Krycí list ZBV

Název a evidenční číslo Stavby: III/33011 Hořátev - Písková Lhota Název stavebního objektu/provozního souboru (SO/PS): sil. III/33011 staničení 3,452 - 5,443 km	Číslo SO/PS / / číslo Změny SO/PS: 101/1	Číslo ZBV: 1
---	---	------------------------

Změnový list

Věc: Oznámení o změně č. 1 na akci III/33011 Hořátev - Písková Lhota (Dodatek č. 1)

List 1

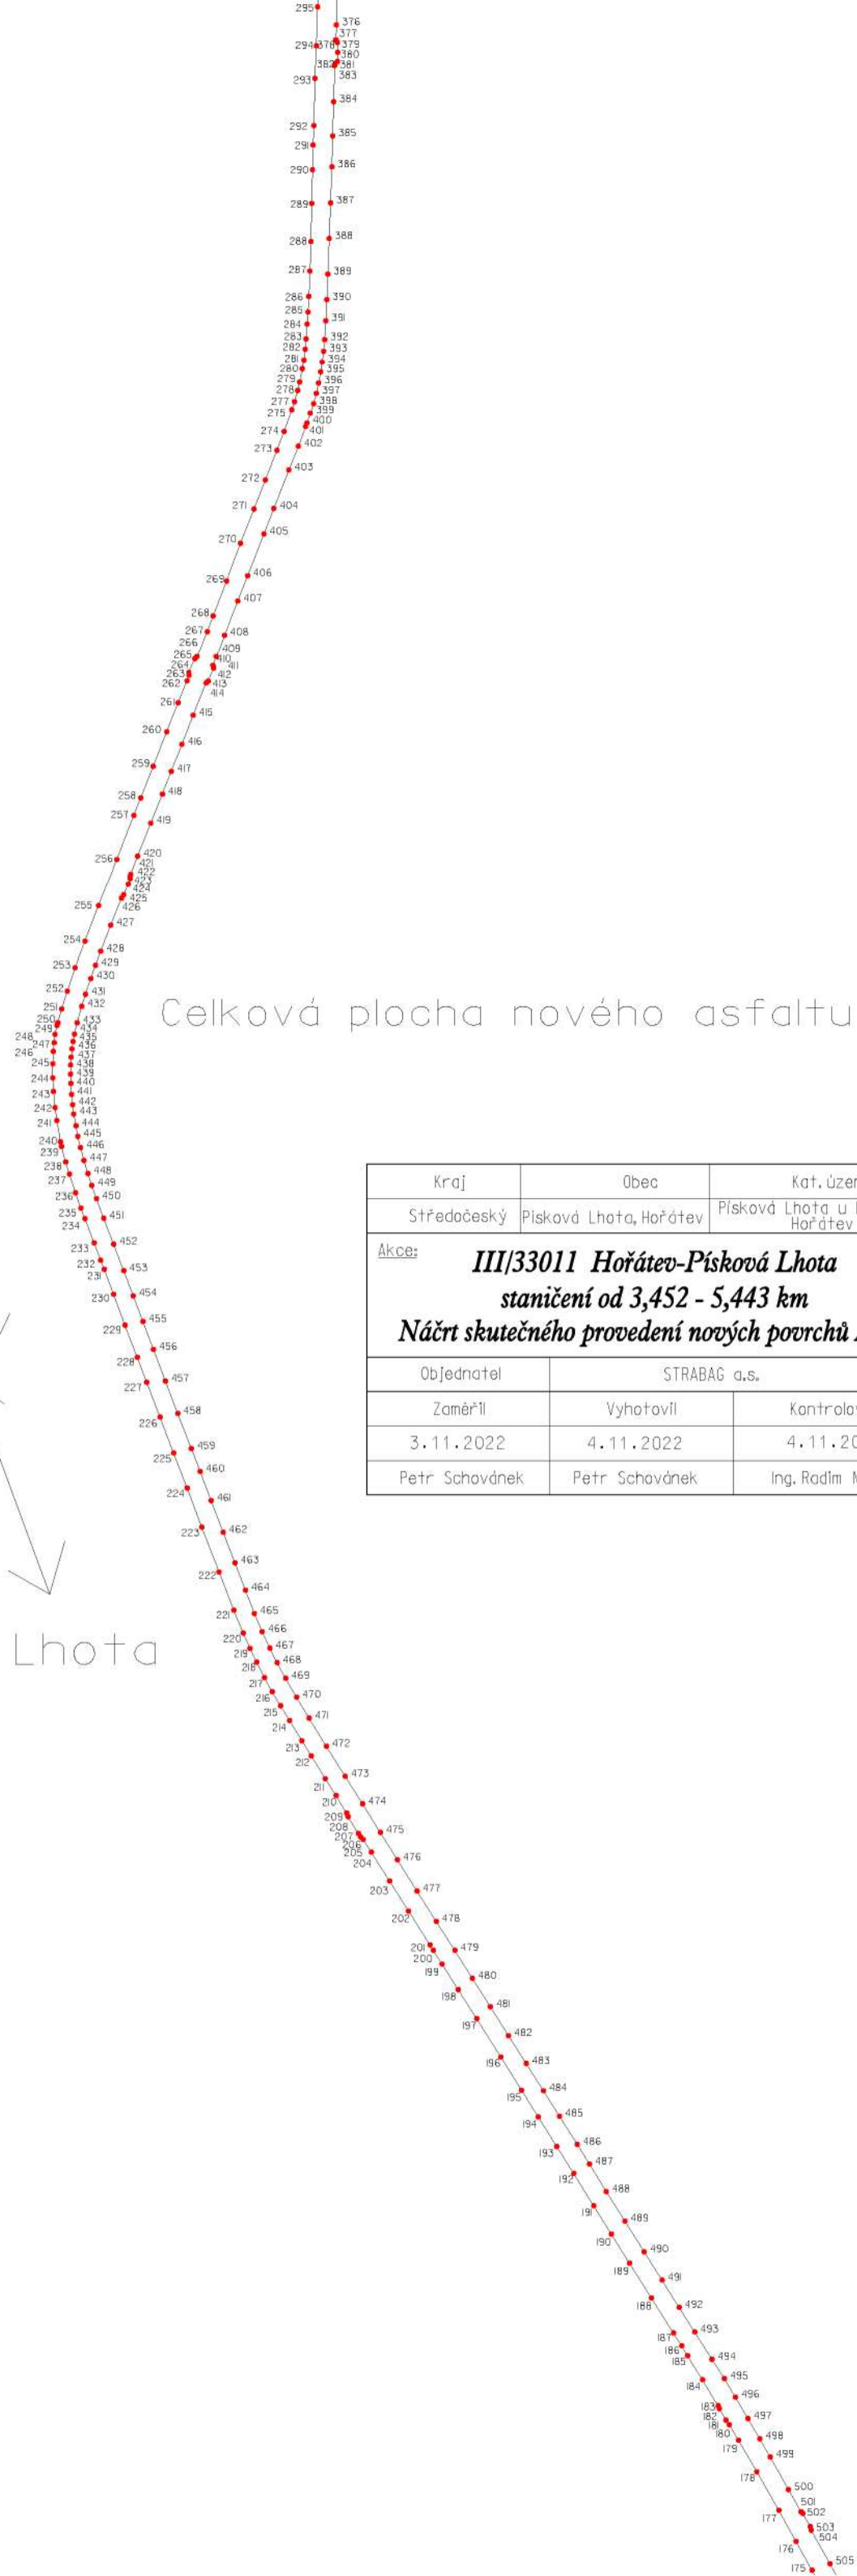
Dne: 3.11.2022	bylo provedeno: zaměření nového asfaltu pro výpočet ploch na sil. III/33011 Hořátev-Písková Lhota	
Stavba: III/33011 Hořátev-Písková Lhota	Objekt: nový asfaltový povrch mezi obcemi Hořátev-Písková Lhota	
Pro: STRABAG a.s.	Podklady vyhotovil:	
Č. zakázky: 2022-079-01	Č. paré:	Č. výkresu:
Označení polohového BP: S-JTSK		
Označení výškového BP: Bpv		
Použité normy a předpisy:	ČSN 73 0420, 73 0212, 73 0405, 01 3410, 73 0210, ISO 4463

Celková plocha nově položeného asfaltu na sil. III/33011 je :12 130,0 m².
